INFORME DE CONTROL ESPECÍFICO N° 020-2023-2-0473-SCE

"APROBACIÓN Y EJECUCIÓN DEL EXPEDIENTE TÉCNICO DEL PROYECTO: CREACIÓN DEL SERVICIO DE TRANSITABILIDAD VIAL Y PEATONAL EN LA ASOCIACIÓN DE VIVIENDA JUAN VELASCO ALVARADO Y ALFONSO UGARTE, PROVINCIA DE TARATA, DEPARTAMENTO DE TACNA"

INFORME DE CONTROL ESPECÍFICO N° 020-2023-2-0473-SCE

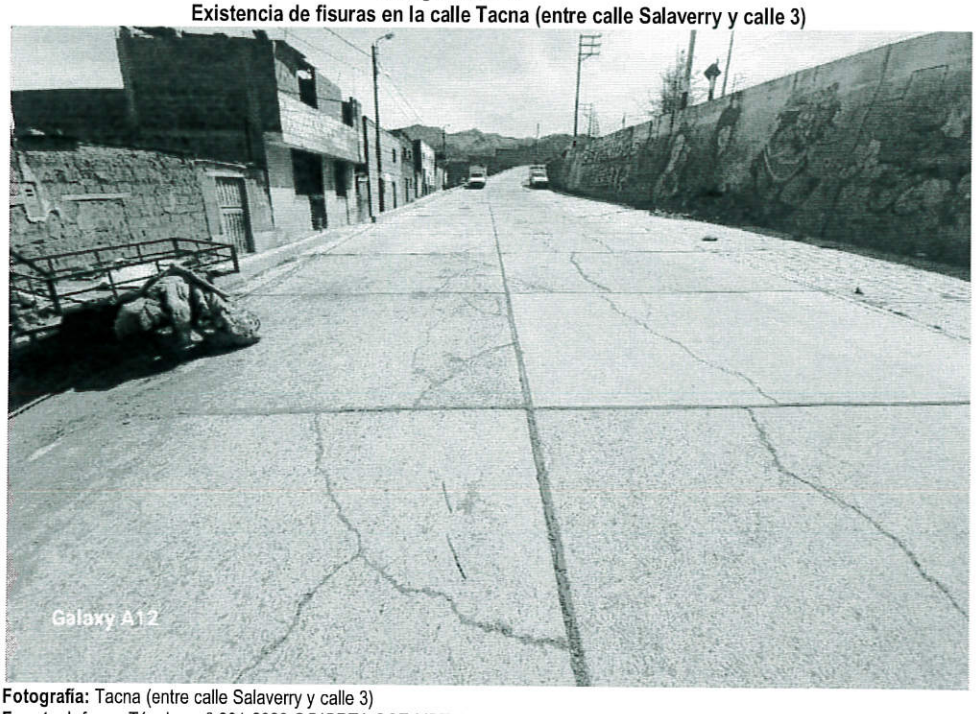
f'c= 210 kg/cm2", correspondientes a los meses de enero y febrero de 2016, respectivamente; posteriormente, la Entidad en el período 2022, a través de la empresa "GRUPO RPG SAC.", realizó los análisis de pruebas de diamantina y ensayos de laboratorio de suelos al Proyecto; en mérito de ello, la referida empresa emitió la carta n.º 220-2022-GRPG/OG de 28 de setiembre de 2022 **(Apéndice n.º 34)**, a través del cual, adjuntó el informe técnico "Control de Calidad del Concreto"; sobre el particular, el ingeniero civil de la Comisión de Control, revisó el referido informe y evidenció que el concreto colocado encima de la base granular materia de observación, para el pavimento rígido ubicado en la calle Tacna y calle 8, cumplió con las características de resistencia y espesor establecidas en la normativa aplicable, desarrollado en el numeral 5.3 Informe Técnico n.° 001-2023-CG/GRTA-SCE-MPT de 31 de octubre de 2023 **(Apéndice n.° 15)**; lo cual evidencia que, el concreto utilizado fue el correcto, **no obstante la base granular no fue la que debió ser utilizada para este Proyecto**, **en tanto era pasible de generar fisuras y/o grietas.**

En ese contexto, en el período 2016, durante el proceso constructivo del Proyecto, el concreto del pavimento rígido **fue presentando fisuras y/o grietas**; conforme se advirtió del Formato 6 - Acta de visita de obra: "Creación del servicio de transitabilidad vial y peatonal en la Asoc. de vivienda Juan Velasco Alvarado y Alfonso Ugarte, provincia de Tarata – Tacna", SNIP 278456, de 13 de julio de 2016 **(Apéndice n.° 35)**, mediante el cual, el monitor asignado del Programa Mejoramiento Integral de Barrios del Ministerio, concluyó: *"En campo se ha observado presencia de varias fisuras en las calles 8, calle 6, 9, Tacna, 2, 3, calle 10, Miraflores, Jorge Chávez, 2 de mayo (...)".* De lo expuesto, el Ministerio durante la visita al Proyecto, evidenció fisuras en varios tramos del pavimento rígido en las diferentes calles; es importante precisar que, durante el proceso constructivo de la obra, ya se advertía fisuras y/o grietas.

Fotografía n.° 1
Existencia de fisuras en la calle Tacna (entre calle Salaverry y calle 3)

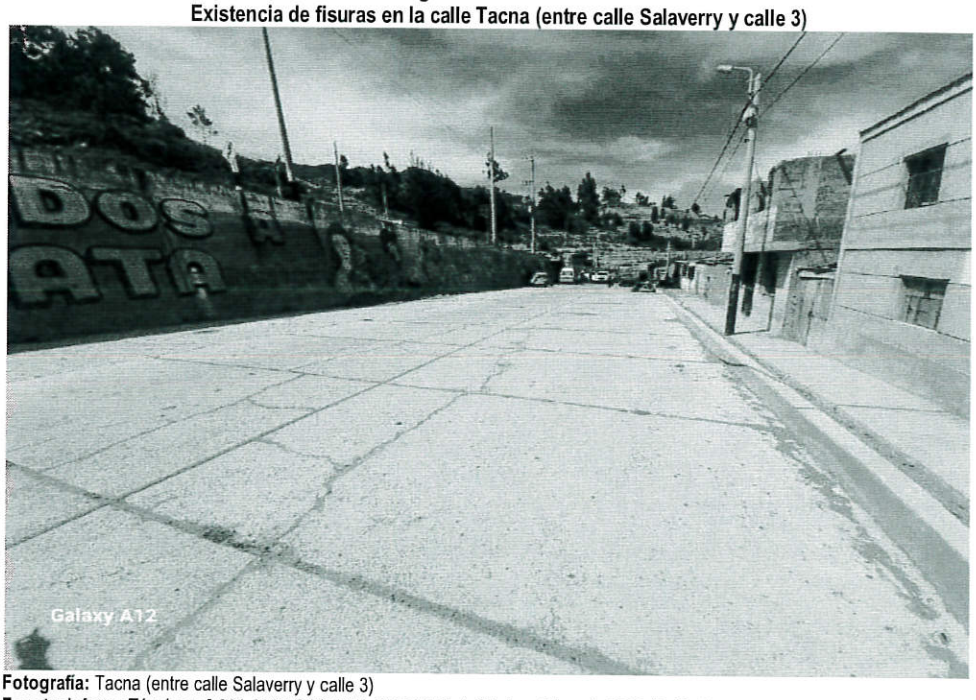
Por otro lado, el ingeniero civil de la Comisión de Control, en el numeral 5.4 del Informe Técnico n.° 001-2023-CG/GRTA-SCE-MPT **(Apéndice n.° 15)**, evidenció que durante el proceso constructivo del Proyecto, el concreto del pavimento rígido **fue presentando fisuras y/o grietas**, hechos que se acreditan con el acta de constatación física e inventario de obra[42] de 28 de setiembre de 2016 **(Anexo n.º 25 del Apéndice n.° 15)** suscrito por el residente de obra, supervisor de obra y Gerente de Desarrollo Urbano e Infraestructura de la Entidad. Asimismo, con el informe pericial[43] de 14 de marzo de 2018 **(Anexo n.º 25 del Apéndice n.° 15)** emitido por el perito contratado por la Entidad; y con el acta de inspección física de obra n.° 001-2023-CG/GRTA-FRMC de 5 de setiembre de 2023 **(Anexo n.º 26 del Apéndice n.° 15)**, en el cual se advierte la participación de William Jim Gutiérrez Flores quien estuvo como inspector de obra, así como el supervisor de obra, y el ingeniero civil de la Comisión de Control; tal como se muestra en las siguientes tomas fotográficas:
